改善箇所説明図

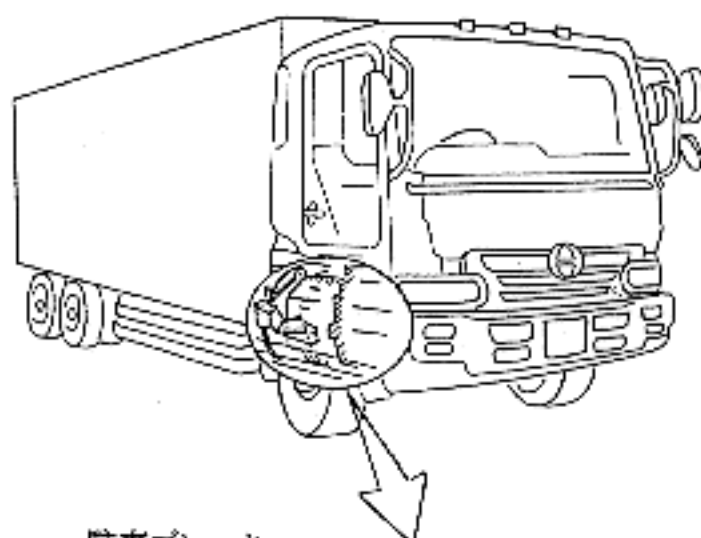
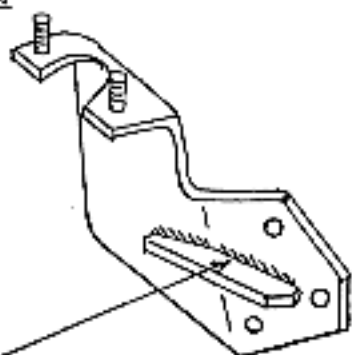
基準不適合発生箇所

制動装置の駐車ブレーキのケーブルを
変速機に取付固定する金具（ブラケット）
において、当該ブラケットが強度不良のた
め、そのままの状態で使用を続けると、最
悪の場合、当該ブラケットが折損し、駐車
ブレーキが作動不能に至るおそれがある。

注： **ブラケット** を交換する。

改善の内容
形状を変更して強度増加した。

識別：改善後ブラケットは、形状（リブなし、平板）で識別する。
